ŽELEZNICE SLOVENSKEJ REPUBLIKY

V e c : **Vysvetlenie informácií potrebných na vypracovanie ponuky 22**

„Objekt : **SO 05-33-14 TUNEL KALMANKA – zárubná stena východného portálu**

Objekt : **SO 05-33-17 TUNEL KALMANKA – západný portál**

Vid' priložená príloha: Bloková schéma a pozdĺžny profil tunela Kalmanka.

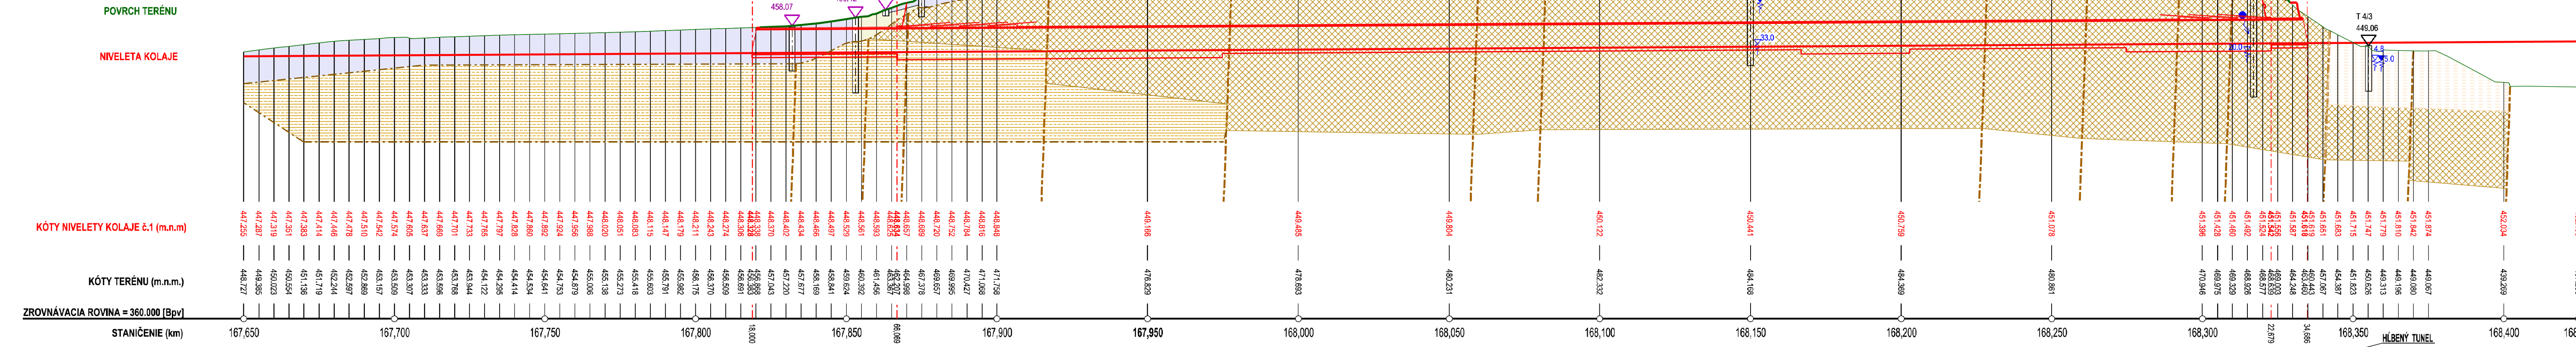
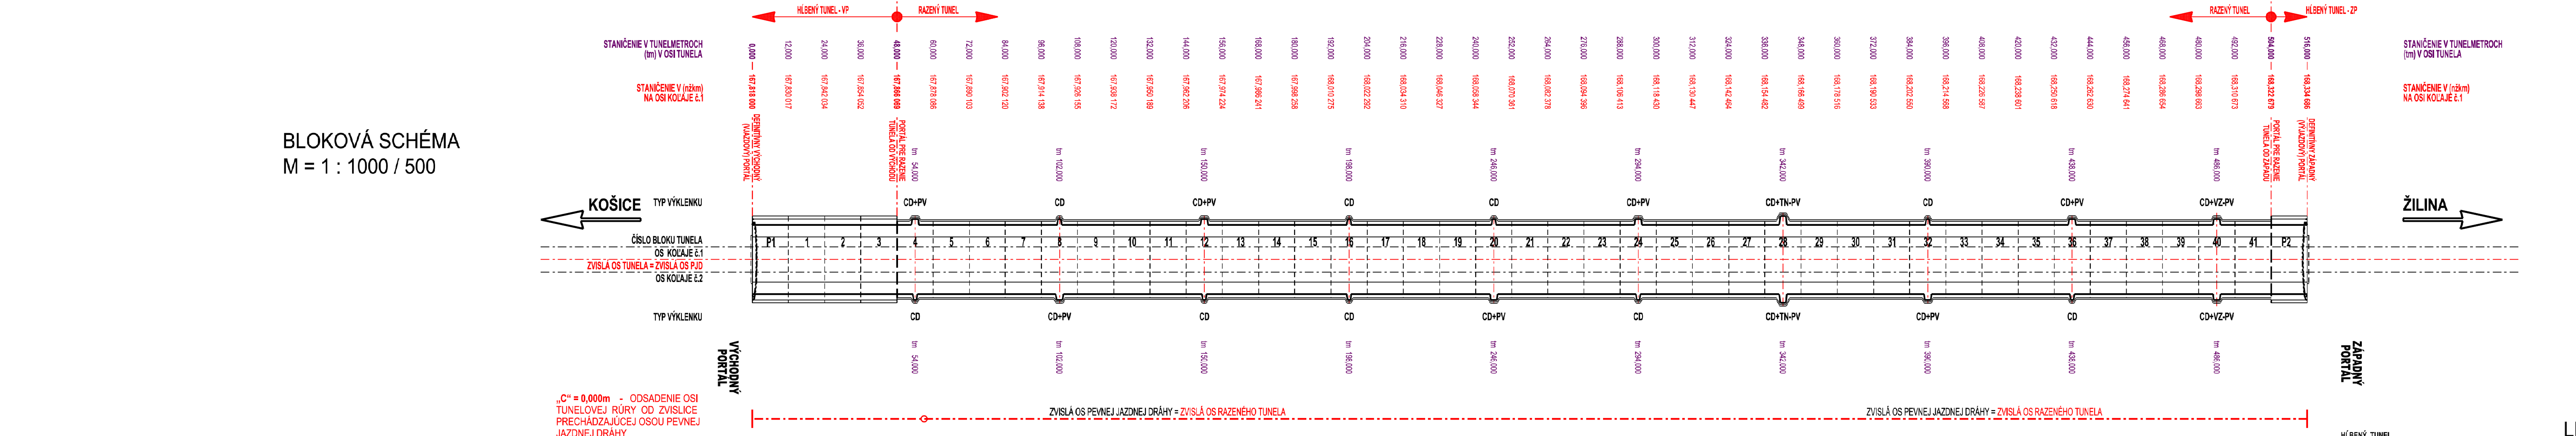
5. Vo výkaze výmer sa uvažuje s triedou razenia Vb – spolu 7531m³ - doplňte vo výkresoch staničenia, kde sa predpokladá ražba so spodnou klenbou (v pozdĺžnom geologickom reze).

Rozdelenie razenej časti tunela do navrhovaných vystrojovacích tried podľa dokumentácie súťažných podkladov je predpokladom, ktorý vychádza z výsledkov IG a HG prieskumu. Skutočnosť môže byť odlišná na základe skutočne zastihnutých horninových pomerov v trase razeneho tunela. Rovnako vystrojenie navrhnuté pre jednotlivé vystrojovacie triedy (Vb) môže byť počas razenia modifikované vzhľadom na skutočné podmienky, použijúc geologické hodnotenie čelby, krátkodobú prognózu a najmä interpretáciu výsledkov geotechnického monitoringu.
